SAINT-PANTALEON-DE-LARCHE

Révision générale du PLU

Notice de réponses au PV de synthèse des observations

(Septembre 2021)

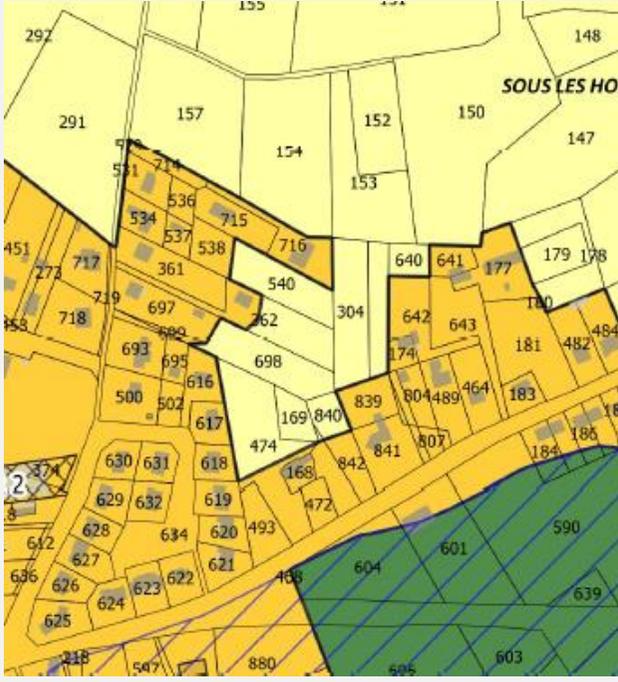
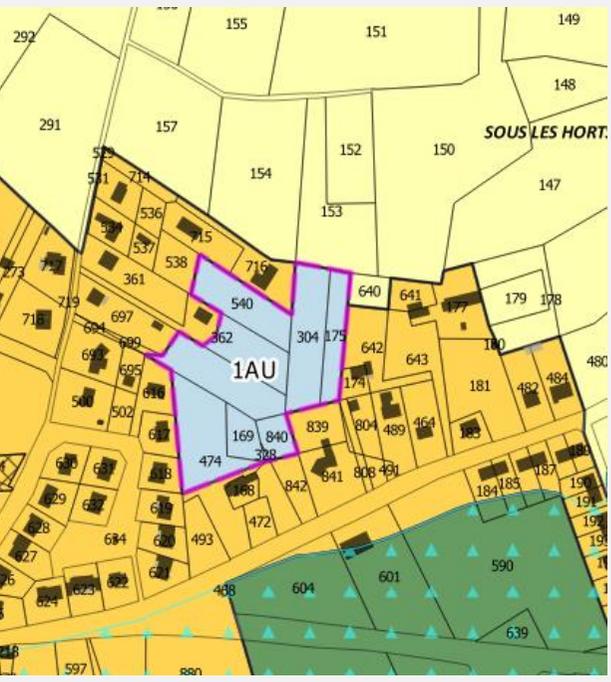
N° observation	Demandeurs	Avis	Réponse de la commune
22 + Courrier	M. VALEILLE Dominique	Souhaite le reclassement en zone des parcelles AN 364, 365 et 366 sur la Nadalie	<i>Avis défavorable</i> <i>Les parcelles indiquées resteront en zone constructible</i>

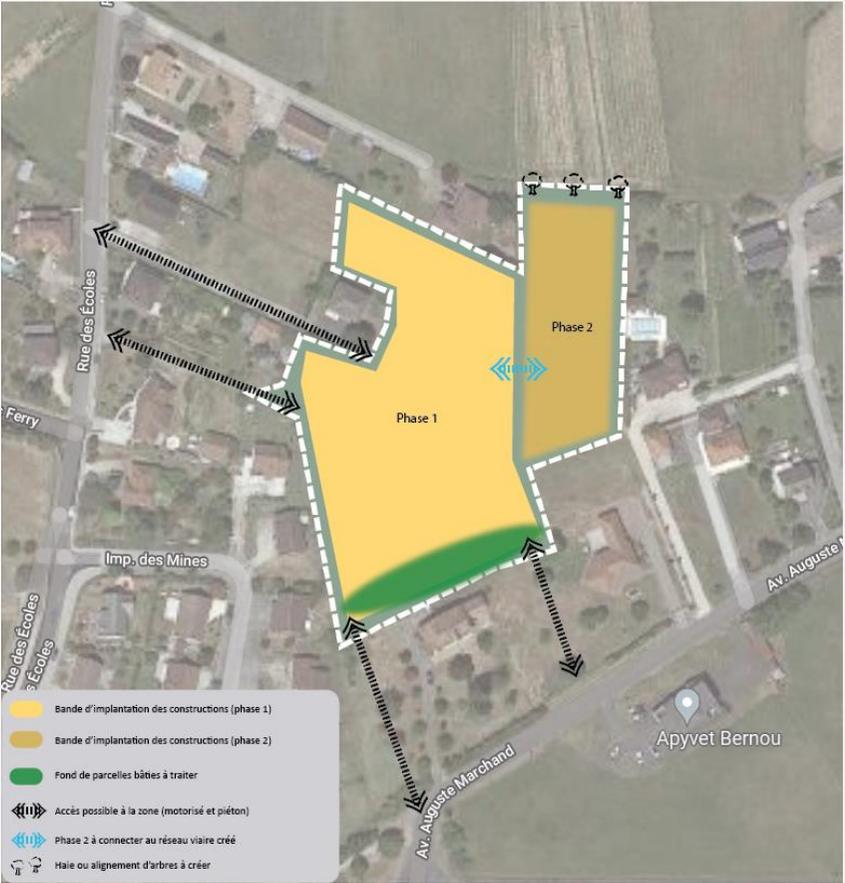
N° observation	Demandeurs	Avis	Réponse de la commune
18	Mme PICARD Marie	Demande que la densité de logements de l'OAP « Chemin de l'Aérodrome » soit réhaussée à 11 logements/hectare	<i>Avis défavorable</i> <i>La densité 9 logements/ha (soit un minimum de 8 logements à prévoir) indiquée dans l'OAP est une densité minimale. Elle n'empêche en rien une densification plus importante du terrain.</i>
